Indicatieve keuring GLTC De Mast baanblok 5-6

Rapport SGS INTRON B.V.

Status:	Eindrapport
Datum:	18 maart 2026
Documentnummer:	K010222/R20261101

Omschrijving : Kwaliteits keuring 2 zandkunstgras tennisbanen
Sportvloernaam : Bestaande toplaag
Locatie : GLTC De Mast, baanblok 5-6 te Geldrop

2.2.9. Vlakheid / visuele inspectie (werkmethode EN13036-7, CN/C1.1, CN/C1.3)

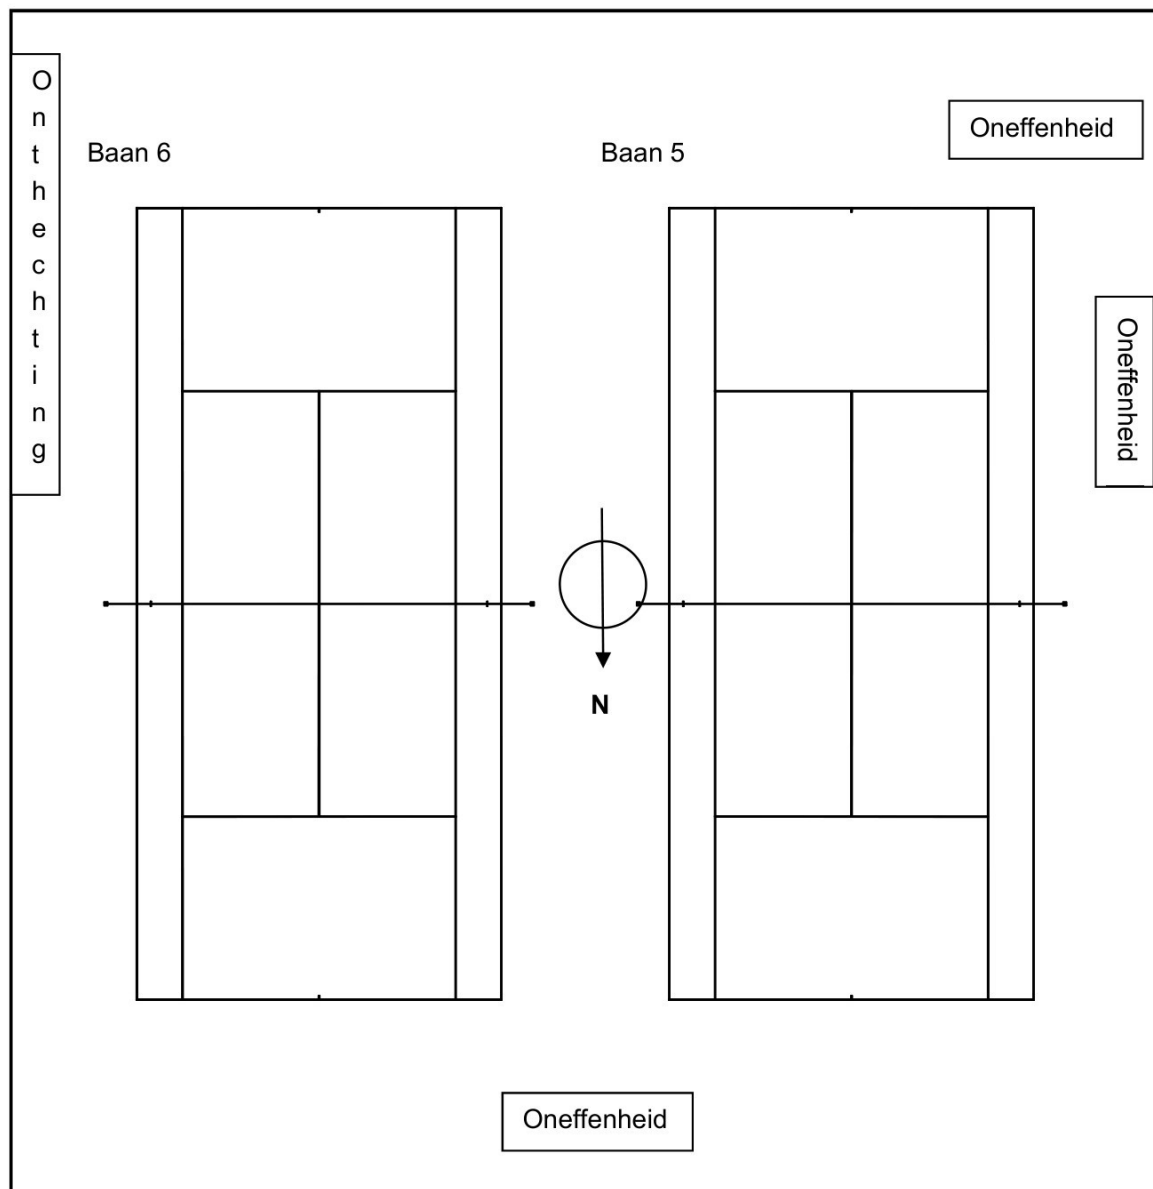
- Onthechting in de uitloop van baan 6 zijde oost
- Oneffenheid (16mm) tussen baan 5 en 6 in de achteruitloop zijde noord
- Oneffenheid (13mm) in de achteruitloop van baan 5
- Oneffenheid (12mm) in de zijuitloop van baan 5
